**COMUNE DI MESSINA  
LAVORI DI COSTRUZIONE DELLA PIATTAFORMA  
LOGISTICA INTERMODALE TREMESTIERI CON ANNESSO  
SCALO PORTUALE - PRIMO STRALCIO FUNZIONALE**

**PROGETTO DEFINITIVO ADEGUATO IN OTTEMPERANZA  
ALL'ART.14 COMMA 6 DEL DISCIPLINARE DI GARA**

**PARTE GENERALE**  
Relazione di sintesi delle modifiche introdotte  
al progetto definitivo di gara

**A015R**

**Figura 2: planimetria dell'attraversamento nella nuova soluzione proposta**

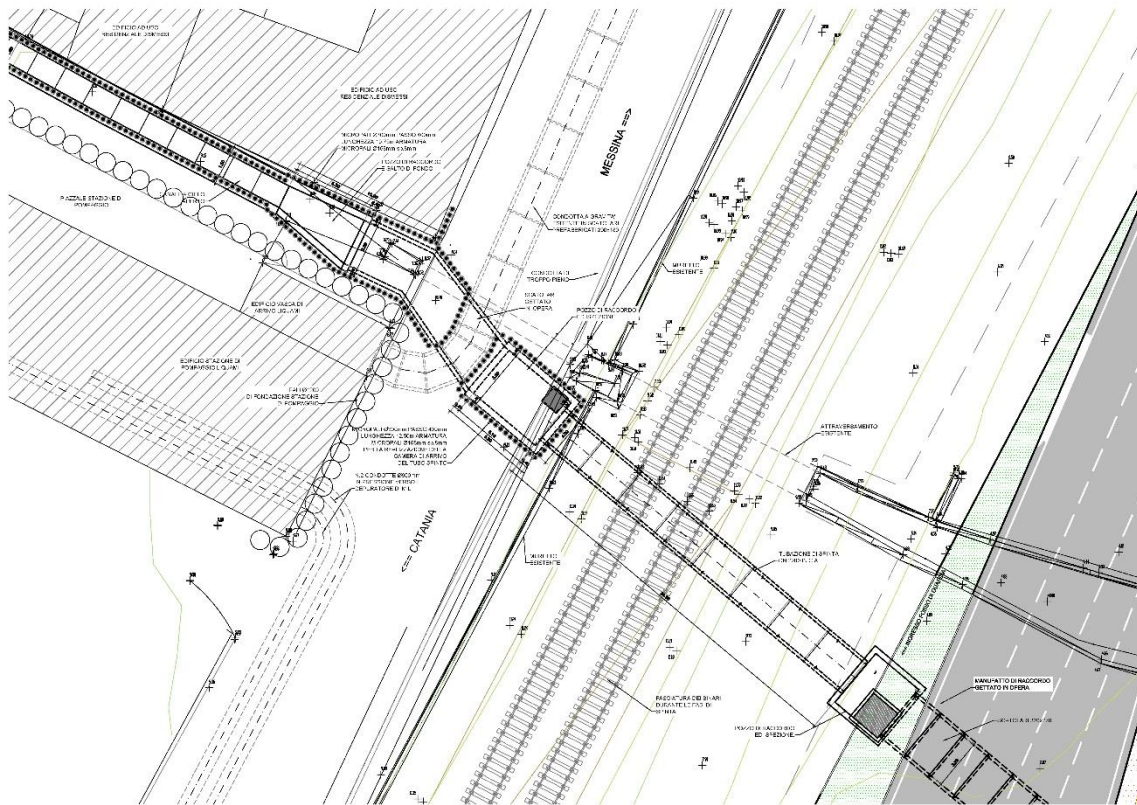
- Realizzazione dell'attraversamento della SS 114 con una sezione scatolare gettata in opera da 350.x.150 cm, impostata a quota superiore al tombotto fognario, con scavo a cielo aperto e gestione del traffico stradale a senso unico alternato. Tale dimensione è la massima consentita dagli spazi delimitati dai vincoli presenti nella zona (edificio, vasca liquami e condotta fognaria di arrivo).

- Realizzazione dell'attraversamento della SS 114 con tubazione spinta DN 2200, infissa da valle verso monte, con realizzazione di un pozzo di arrivo con scavi protetti da una paratia di micropali. Il pozzo di arrivo fungerà anche da manufatto di raccordo tra condotta scatolare e tubazione spinta. Durante l'infissione della condotta le linee ferroviarie verranno rinforzate mediante fasciatura dei binari.

- Previsione di un angolo di 12° dell'asse dell'attraversamento rispetto alla perpendicolare alla linea ferroviaria, in accordo con le prescrizioni di RFI.

Figura 9: Planimetria degli interventi di controllo del trasporto solido in fase di esercizio (trappola Sud)

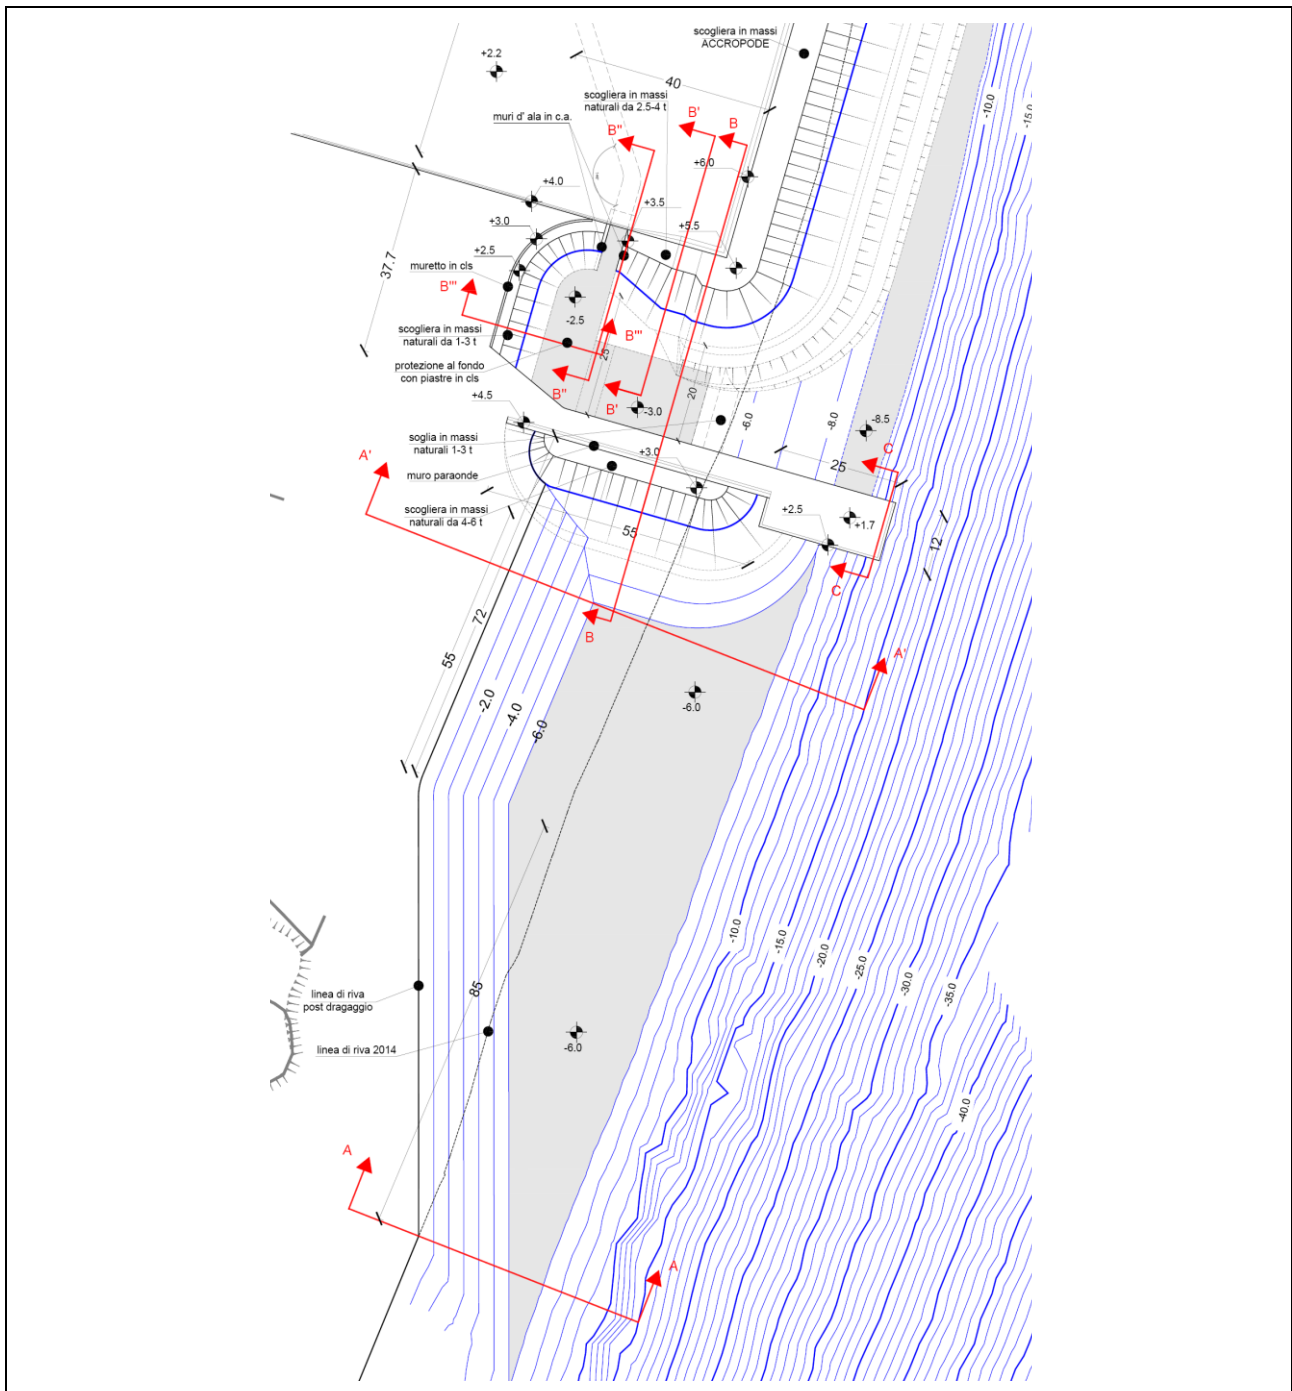
Lo scavo della trappola prevede, in fase di sbancamento un arretramento dell'attuale linea di riva di circa 30 m per uno sviluppo di 55 m e il dragaggio dei sedimenti fino alla quota -6.0 m s.l.m.m (Figura 10). Nel tratto più a Sud l'arretramento iniziale andrà a ridursi fino a ricollegarsi all'attuale linea di riva (Figura 11). Anche in questo caso la conformazione iniziale della linea di riva verrà progressivamente rimodellata dall'azione del mare e quindi sostanzialmente ripristinata in occasione degli interventi di manutenzione della trappola.

Il pennello è stato modificato rispetto al progetto definitivo per poter essere prolungato fino alla profondità di - 12 m s.l.m.m. Avrà una lunghezza complessiva di circa 80 m e sarà realizzato con una struttura tipo *cofferdam*, di larghezza 6 m per un tratto di lunghezza pari a 55 m e di larghezza 12 m per il restante tratto di testata (Figura 12).

Figura 12: Sezione tipica della testata del pennello (sezione C-C)

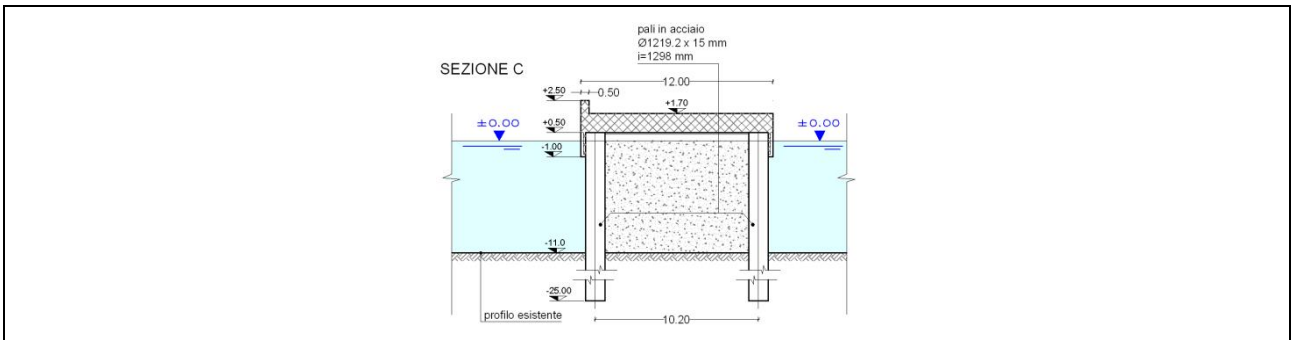
Dal momento che la mantellata a debole pendenza ha un ingombro maggiore rispetto a quella prevista dal progetto definitivo di offerta e che lo scavo della trappola espone il pennello a possibili fenomeni di tracimazione, è stato necessario apportare una serie di ulteriori modifiche alla sezione, introducendo un muro paraonde, con coronamento alla quota di +4.5 m s.l.m.m.

Figura 16: Molo foraneo – Modifiche introdotte al muro paraonde.

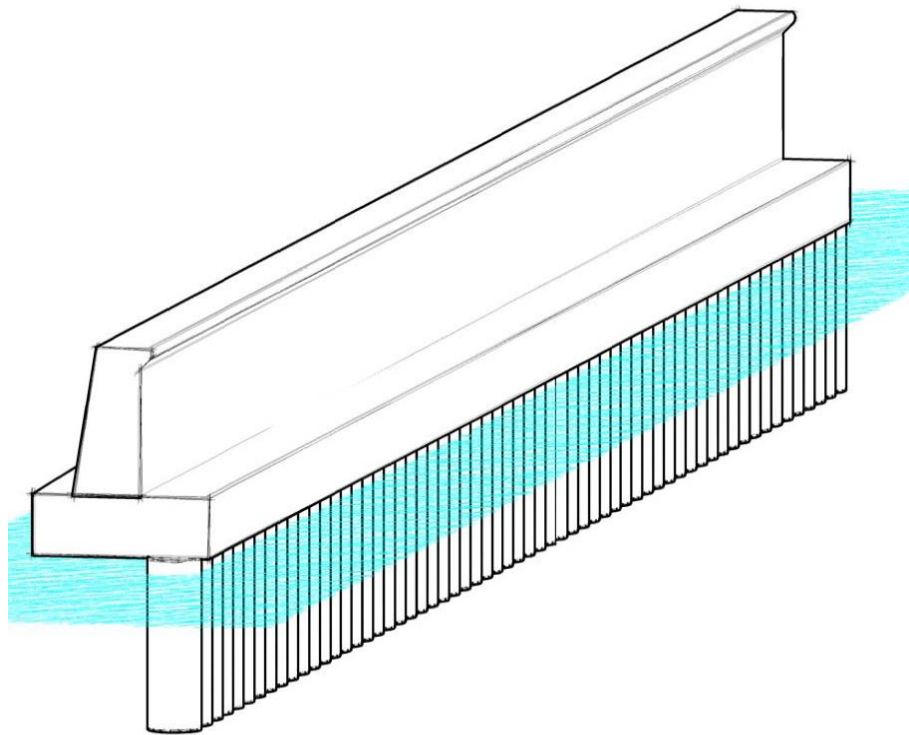
Nel dettaglio, si prevede di posizionare il muro ad una distanza di 2 m rispetto al paramento esterno del molo e di dotare la sommità del muro di un "dente deflettente", come rappresentato nella Figura 16; nella zona "ristretta" del tratto terminale del molo, il muro resta invece nella ubicazione originaria.

Nel prosieguo si analizza preliminarmente l'effetto determinato sulla tracimazione dal dente deflettore, in rapporto alla configurazione curvilinea del muro prevista in offerta, valutando successivamente gli ulteriori effetti determinati dall'arretramento del muro.

**Figura 17: Molo foraneo – Risgomatura del muro paraonde (a destra la modifica proposta)**

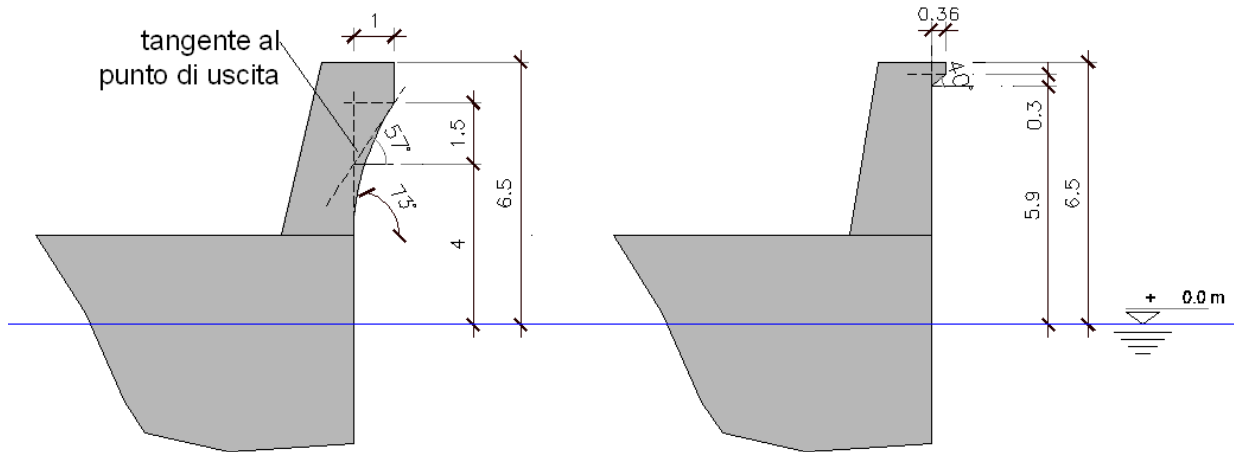
Come si evince dai dati sopra riportati, **la modifica del dente deflettore riduce i valori di tracimazione, che rientrano ampiamente nei valori degli standard ammissibili** (riportati nel CEM o nell'*Overtopping Manual* che indicano come “accettabili” valori da 0.1 fino a 10 l/s/m), **anche, e soprattutto, per i tempi di ritorno più elevati.**

Figura 23: Molo foraneo – sezione E-E.

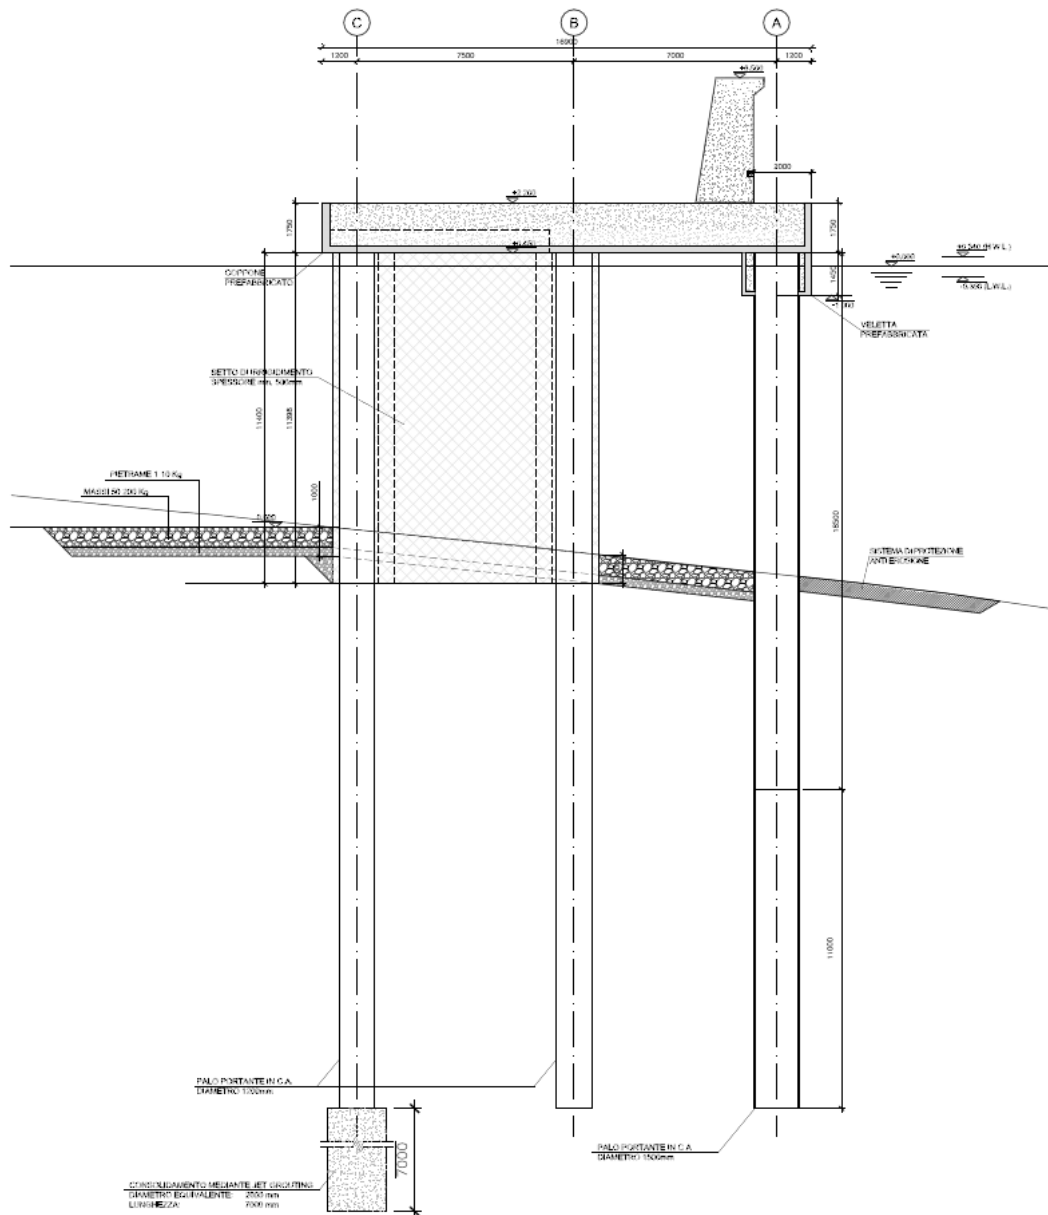
Contestualmente alla modifica introdotta per la sagoma del muro paraonde, è stata anche ottimizzata la struttura portante del molo. La soluzione adottata consiste nel mantenere gli elementi caratterizzanti la struttura presentata nel progetto definitivo offerto in sede di gara, introducendo in aggiunta gargami e tubolari di elevato spessore per gli elementi “portati”, e setti in c.a. di incrementate caratteristiche prestazionali.

Figura 27: Pacchetto di pavimentazione piazzali e viabilità.

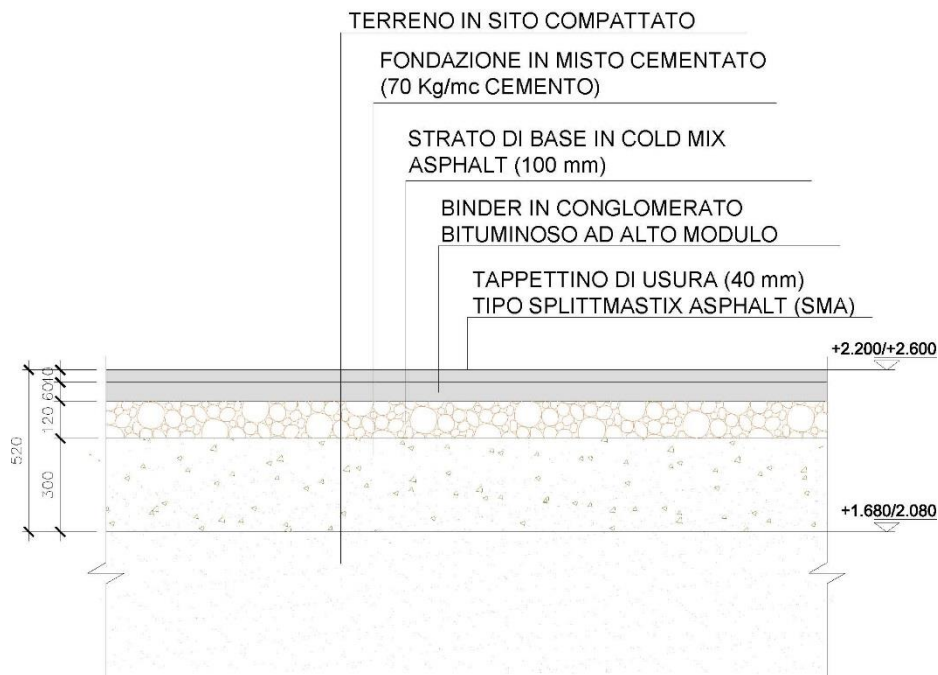
La pavimentazione migliorativa adottata è costituita da:

- 4 cm di strato di usura tipo Splittmastix Asphalt (SMA)
- 6 cm di strato di binder in conglomerato bituminoso tipo Alto Modulo;
- 12 cm di strato di base in Cold Mix Asphalt con fresato integrato con aggregati vergini, realizzato con tecnica a freddo con emulsione bituminosa sovrastabilizzata per riciclo e cemento;
- 20/30 cm di strato di fondazione in Misto Cementato e dosaggio di cemento indicativo del 3%.

La soluzione migliorativa adottata, comporta i seguenti vantaggi:

**Figura 34: Nuova sezione tipo della scogliera a protezione dei piazzali a Sud su profondità -8.5 m s.l.m.m. (in prossimità della foce Canneto-Farota)**

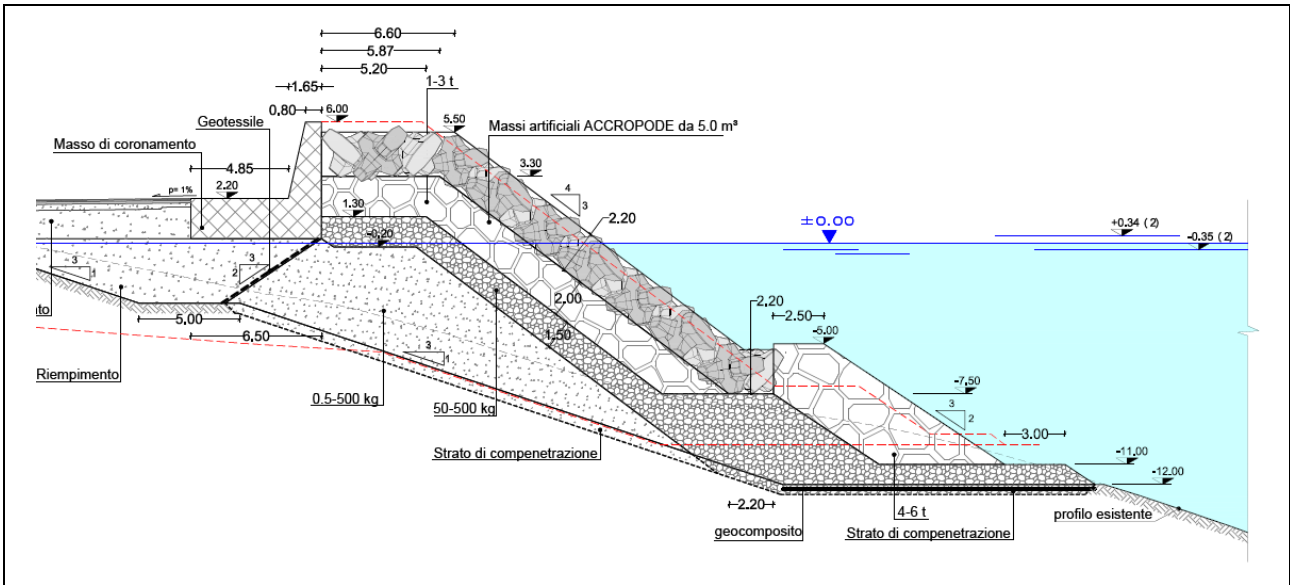
Le modifiche sono essenzialmente legate alla variabilità dei fondali riscontrata negli ultimi anni, che ha suggerito una revisione generale delle quote di fondazione delle opere e l'adozione di massi artificiali di tipo maggiormente collaudato e tollerante nei confronti di eventuali maggiori sollecitazioni che si dovessero creare in caso di imprevisti movimenti degli elementi della mantellata.

Come noto, il masso tipo Core-loc™ garantisce prestazioni molto elevate in termini di stabilità a parità di peso di calcestruzzo impiegato, motivo per cui era stato scelto in fase di progettazione definitiva. Si prevede ora di utilizzare, in sostituzione, massi di tipo Accropode™, con peso maggiorato del 25%, portandoli quindi a 5 m<sup>3</sup>. La profondità di imbasamento del piede della scogliera a protezione dei piazzali (zona Sud) viene incrementata, portandola da un minimo di -8.5 m s.l.m.m. ad un massimo di -12.0 m s.l.m.m..

La nuova sezione tipo è riportata nella figura sottostante; il tratteggio rosso indica l'involuppo della sezione proposta in fase di gara. Come si può osservare, la quota di coronamento del muro viene mantenuta a +6.0 m s.l.m.m., mentre il coronamento della mantellata viene abbassato e allargato per poter ospitare 3 massi, evitando tuttavia di incrementare eccessivamente l'ingombro verso mare. Viene anche maggiorata la dimensione della berma di costruzione e protezione al piede, nonché incrementata la pezzatura dello strato di imbasamento del piede stesso, passando da 0.1÷50 kg a 50÷500 kg. Lo strato di imbasamento viene inoltre poggiato su un geocomposito con funzione di filtro e rinforzo per ridurre ulteriormente la vulnerabilità del piede dell'opera.

Anche il nucleo dell'opera beneficia, nello strato più esterno, di un incremento della pezzatura, con funzione di protezione dell'opera in fase di costruzione. Viene inoltre introdotto un filtro di geotessile per la prevenzione di cedimenti del materiale arido di riempimento a tergo dell'opera a gettata. La scogliera a protezione della sponda tra il nuovo scalo e la radice dell'esistente molo di sopraflutto beneficia pure delle medesime migliorie per quanto riguarda il piede e la pezzatura dei materiali.
